Spółka Recykl O.O. S.A. uprzejmie informuje, iż termin składania ofert dotyczących zapytania pn. „Dostawa, montaż, uruchomienie nowej instalacji fotowoltaicznej o mocy do 2 MW” **został wydłużony do 03.06.2022.**

Pytania i odpowiedzi:

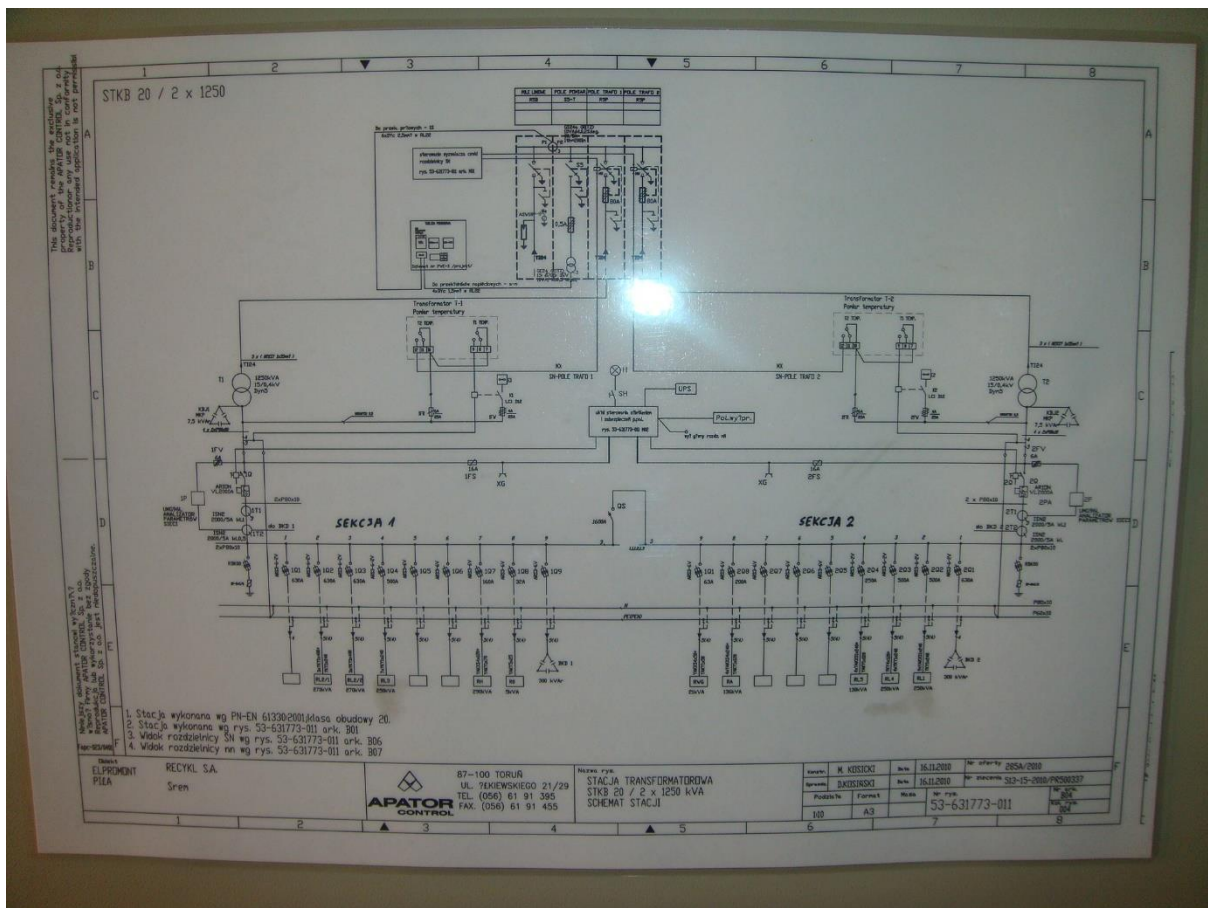
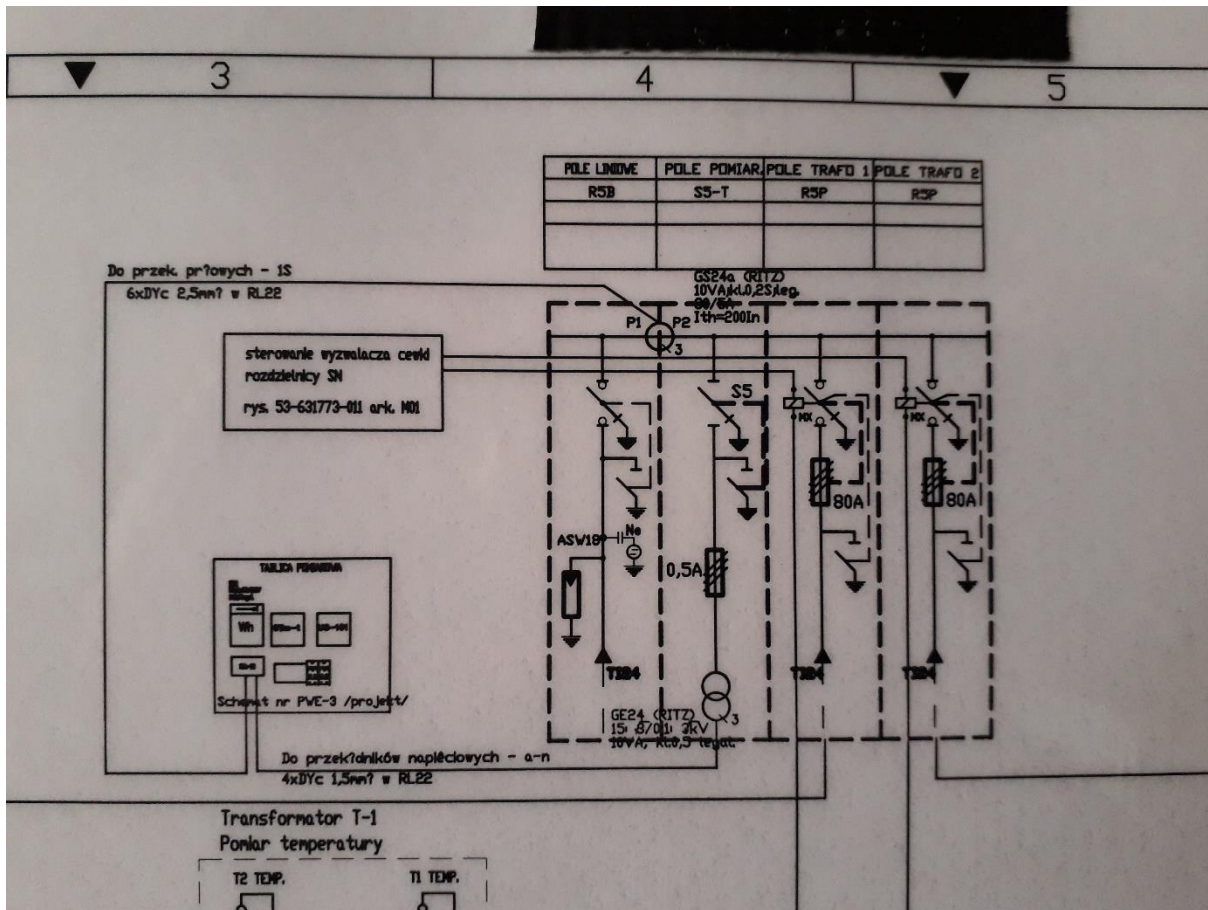
6. W związku z zapisem w warunkach przyłączenia II.2.1 zwracamy się w prośbę o udostępnienie dokumentacji projektowej istniejącej stacji transformatorowej lub prosimy o doprecyzowanie jaki zakres jej dostosowania należy przewidzieć.
